Вопросы/комментарии белорусских ведомств¹ по проекту демонтажа и дезактивации оборудования Игналинской АЭС

Рис.1, 2

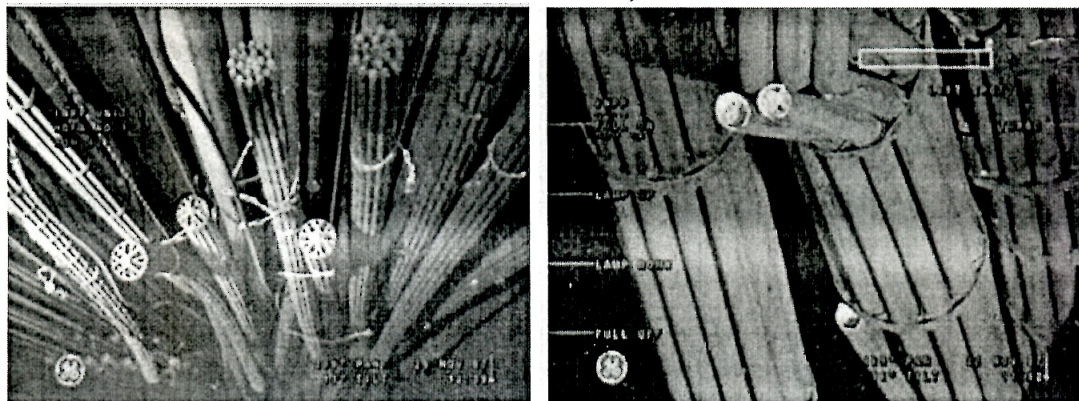
2. Информация о том, что поврежденные отработавшие тепловыделяющие сборки (ОТВС) хранились в условиях, предусмотренных проектом, т.е. в специальных кассетах и местах, служащих дополнительным физическим барьером для потенциального распространения радионуклидов в случае проектных и потенциальных запроектных аварий считаем искаженной.

Как видно на рисунках ниже, поврежденные и сильно деформированные ОТВС размещены на тросах без специальных защитных средств, что не может являться проектным хранением.

В связи с чем, просим предоставить информацию о мерах принятых в рамках выполнения требований пунктов 6.61, 6.62 норм безопасности МАГАТЭ GS-G-3.5 «Система управления для ядерных установок», в части информирования (направлении отчетности) об инциденте на ИАЭС от 09.06.2020 в международные инстанции и сторонние заинтересованные органы.
